REPORTE DE COMISIÓN

TRASLADO AL CAMPUS UNIVERSITARIO PARA DAR SEGUIMIENTO DE OBRA DEL EDIFICIO DE ENFERMERÍA DE ESCUELAS AL CIEN 2016, DEL EDIFICIO DE TURISMO ÁREA DESARROLLO DE PRODUCTOS ALTERNATIVOS FAM 2019, Y DE PROYECTOS COMPLEMENTARIOS.

22 DE OCTUBRE DE 2019.

Proyectos complementarios.

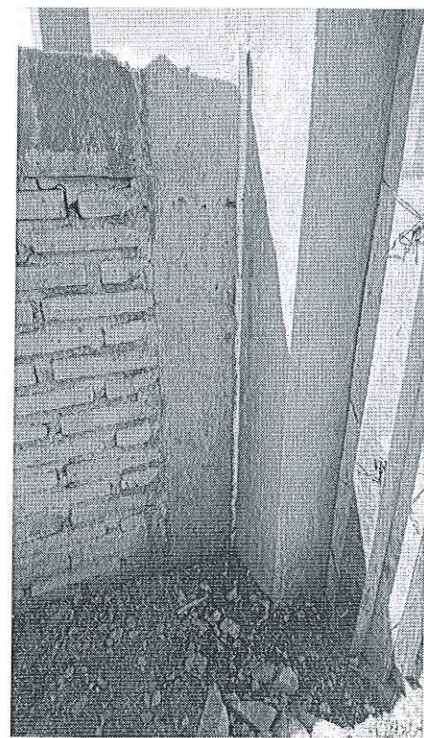
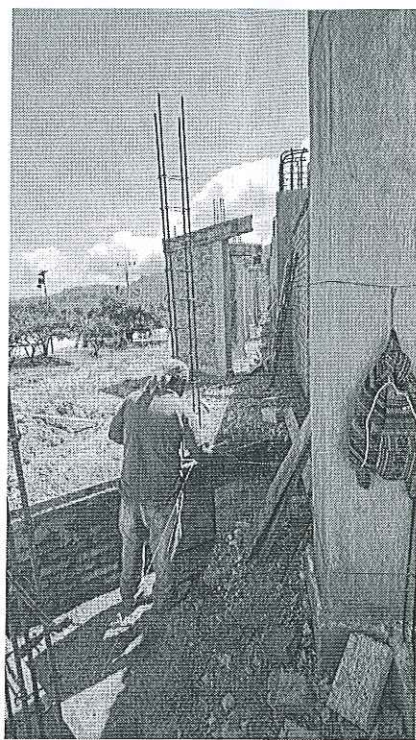
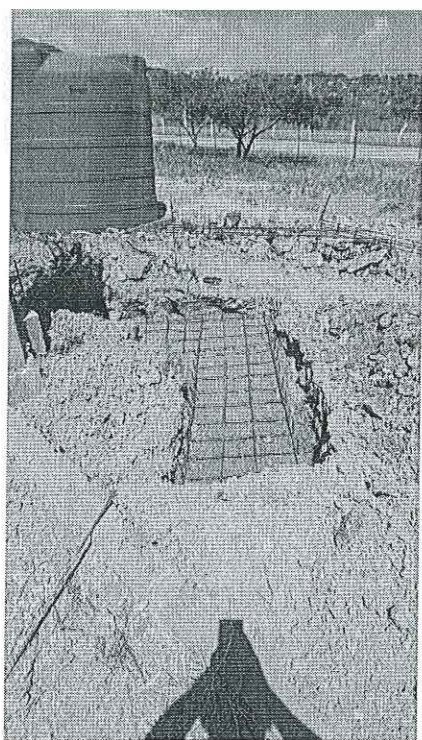
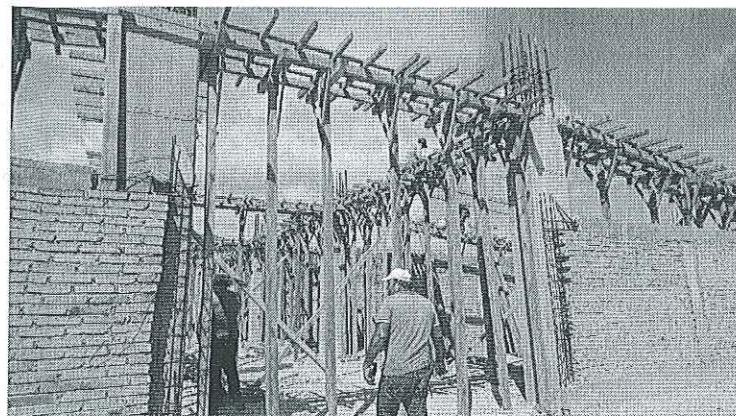
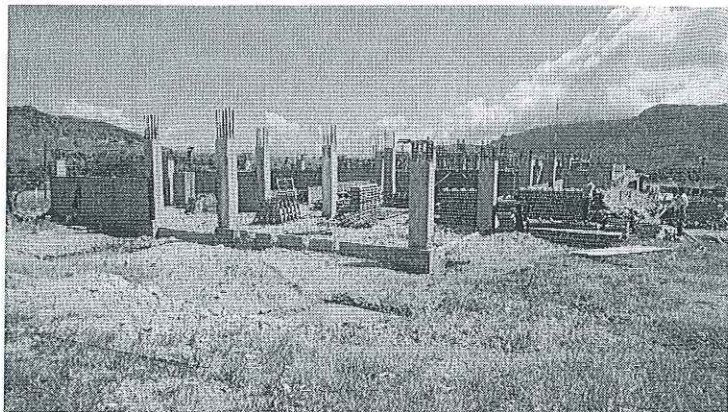
- En la rehabilitación de los dormitorios: En el área de las regaderas, las puertas presentan oxidación, lo que hace pensar que el material no recibió un tratamiento para cubrir y prevenir el óxido, comúnmente conocido como fondeando.

En una regadera la pendiente del agua no coincide con la ubicación del cespól, por lo que se puede observar el estancamiento del agua.

- En el centro de lavado: Las protecciones aparentemente solo fueron punteadas en la mayoría de las intersecciones del acero, lo que provocaría que fácilmente puedan ser desprendidas.

La ventana del área de lavandería, no fue elaborada de acuerdo al diseño solicitado por recomendación del INIFE.

La estructura ya elaborada (ventana), es demasiado pesada, y de acuerdo al uso que se le dará presenta una condición insegura para los usuarios, además que interferiría con el funcionamiento de los equipos de la lavandería.
